**OGGETTO:** Columns Energy – Impianto AEPV01-bis – VIA per realizzazione ed esercizio di un impianto di produzione di energia da fonte fotovoltaica della potenza nominale di 2,00 MW e potenza moduli di 2,716 MWp nel sito inquinato di Interesse Nazionale (SIN) del Comune di Brindisi.

**( Prot. Provincia di Brindisi n° 20150 del 29/07/2020- Prot. Arpa Puglia n°47817 del 29/07/2020).**

Per quanto sopra esposto, si esprime **parere di competenza** per la verifica a Valutazione di Impatto Ambientale(VIA) del progetto di cui in oggetto.

Tavola n. 42: "vincoli" e "salvaguardia" presenti nell'area di studio.

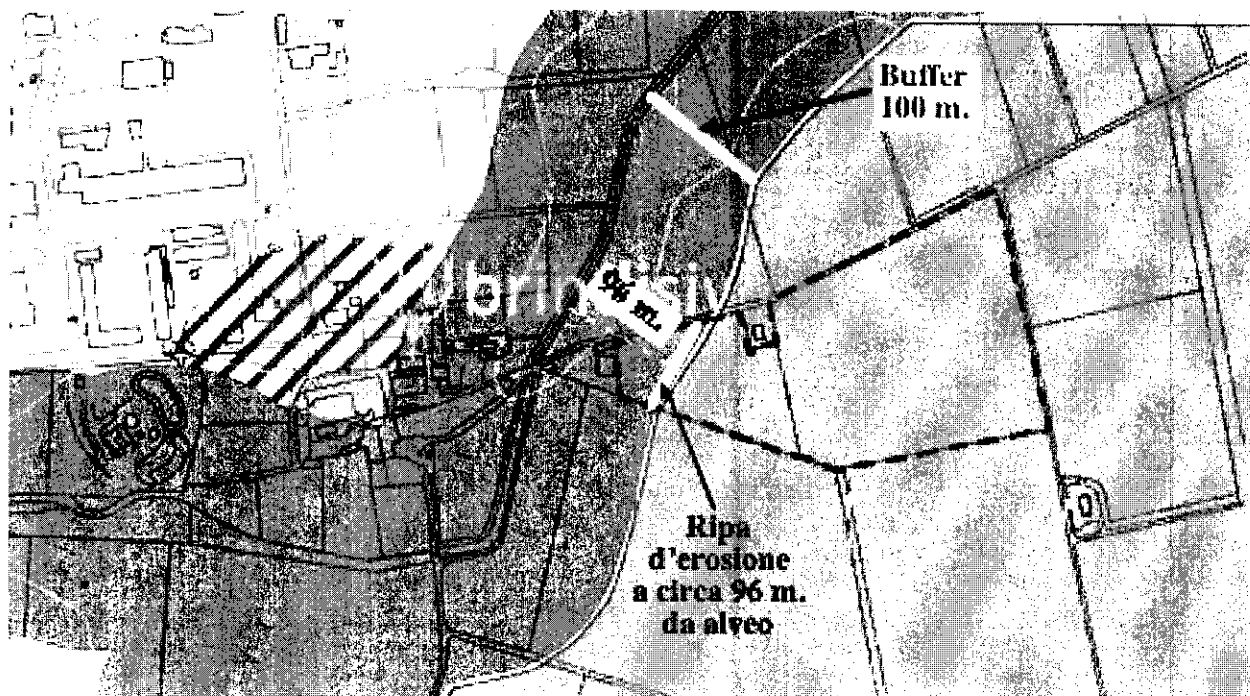
4)a pag. 78 dell'elaborato "Quadro "B" – riferimento normativo e programmatico " il proponente ha dichiarato quanto segue: " In sintesi il terreno utile è caratterizzato dall'avere:

- un vincolo PPTR di rispetto delle "componenti culturali" costituito dalla Masseria Marmorelle; il "buffer" dell'area di rispetto e vincolo, non interessa, comunque, l'area dell'impianto;

- un'area di "salvaguardia" del "reticolo idrografico di connessione alla Rete Ecologica Regionale (R.E.R.)"; il canale posto ad W dell'area d'intervento, costituisce un "corso d'acqua a regime episodico" e come tale è soggetto ad una "salvaguardia idrografica" dell'ampiezza di 100 m. per versante. Il "canale", infatti, costituisce un componente "secondario" del bacino idrografico del "corso d'acqua" del canale di Giancola che, come rappresentato nella cartografia ufficiale, ha origine in prossimità del ponte sulla SS 16 ed alla confluenza dei rami idrografici rivenienti da SE (località Brancasi) e da SW (località Marmorelle), di interesse; per il "corso d'acqua" Giancola il limite di salvaguardia idro-grafica è pari a 150 m. ma non interessa l'area di studio.

- un'area di salvaguardia "golenale" che, individuata dalla "ripa d'erosione", presenta un'estensione di circa 96 m. e quindi entro il limite (100 m.) relativo alla "salvaguardia idraulica". In quest'area non è consentito realizzare alcun manufatto. In realtà, l'analisi morfologica e topografica dell'area, effettuata attraverso alcune sezioni e dall'analisi di campagna, ha evidenziato una prima "ripa d'erosione" ad una distanza di circa 65 m. dall'asse del canale; purtuttavia, si è ritenuto opportuno considerare come valida ed attinente la "ripa d'erosione" evidenziata nella cartografia ufficiale.

- Un'area in "verde", che occupa tutta la porzione restante del territorio d'interesse per l'impianto che, desunta dal Piano comunale denominato: "Piano di aree non idonee all'installazione dei FER", colloca l'area in "Aree Idonee FER", a "condizione dell'attivazione delle procedure paesaggistiche"; in termini di massima il progetto sarà corredato da apposita relazione paesaggistica. In definitiva, nessun altro "vincolo", "salvaguardia" e "condizione" si rilevano nell'area di studio, se non quelli rappresentati nella sottostante Tavola grafica n. 42.

**Il proponente non ha sufficientemente relazionato in merito all'impatto negativo di tale realizzazione e le eventuali azioni compensative e mitigatrici da adottare.**

Tavola n. 35: area golenale e ripa d'erosione dell'area d'interesse.

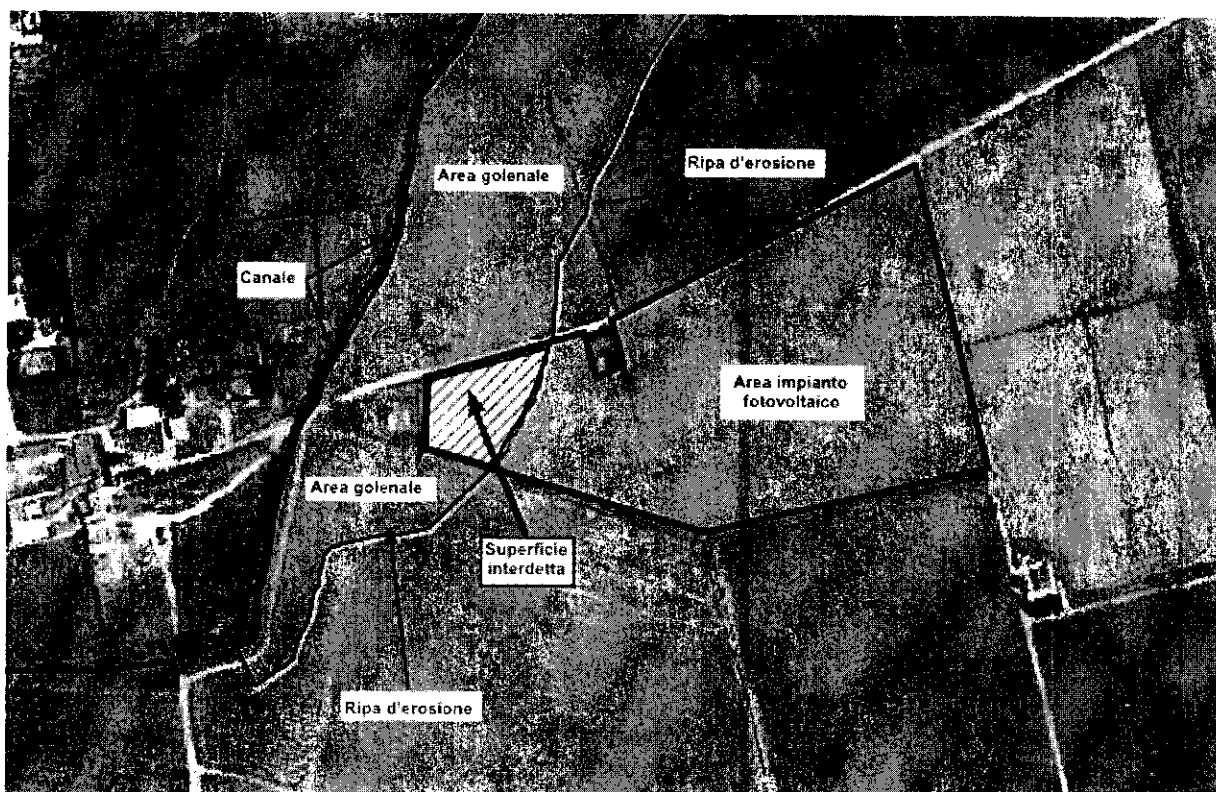
6)a pag. 70 dell'elaborato "Quadro "B" – riferimento normativo e programmatico " il proponente ha dichiarato quanto segue: "La Tavola n. 35 riporta l'area d'interesse con evidenziata l'area golenale (per la porzione di destra del versante), la "ripa d'erosione" e l'area d'imposta prevista per la realizzazione dell'impianto.

Il proponente non ha sufficientemente relazionato in merito all'impatto negativo di tale realizzazione e le eventuali azioni compensative e mitigatrici da adottare.
